NVE
Noregs vassdrags- og energidirektorat

NVE godkjenner Lnett si endring av detaljplan for 132 kV kraftleidning Håland-Tjøtta-Vagle – justering av kabelgrøft og inngrepsgrense

Figur 1. Oversiktskart over 132 kV kraftleidning Håland-Tjøtta-Vagle som skal byggast. Område for søkt endring er markert med ring på kartet, sett inn av NVE. Kjelde: Lnett, 06.10.25.

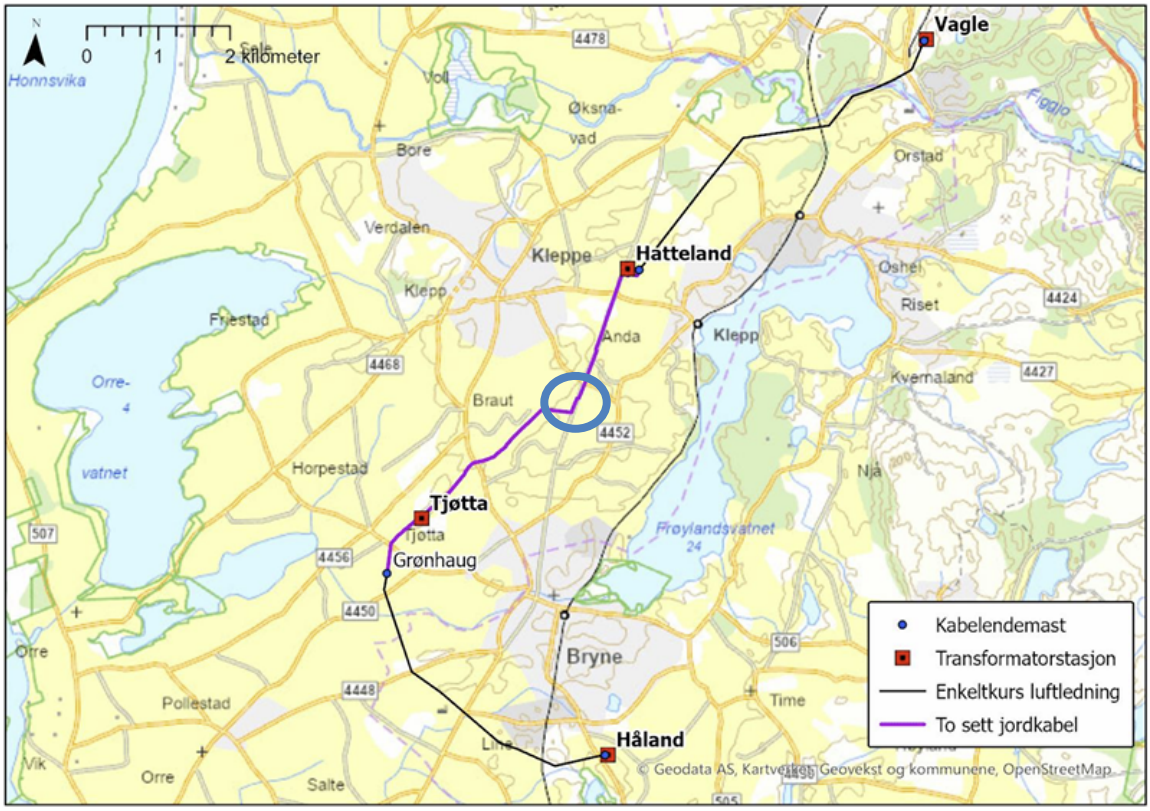
Noregs vassdrags- og energidirektorat (NVE) viser til detaljplanen for 132 kV kraftleidning Håland-Tjøtta-Vagle i Time, Klepp og Sandnes kommunar i Rogaland fylke, datert 6. oktober 2025[1] og NVE sitt godkjenningsvedtak datert 14. november 2025[2]. Me viser vidare til e-posten frå dykk datert 7. september 2026 med søknad om justering av kabelgrøft og inngrepsgrense,[3] og tilleggsinformasjon til søknaden i e-postar datert 10. og 11. september 2026 (sjå vedlagd). Endringssøknaden gjeld permanent og mellombels arealbruk i Klepp kommune (figur 1).

NVE godkjenner endringa som kjem fram av søknaden. Godkjenninga har heimel i anleggskonsesjonen datert 16. august 2024, post nr. 13[4] og den godkjende detaljplanen.
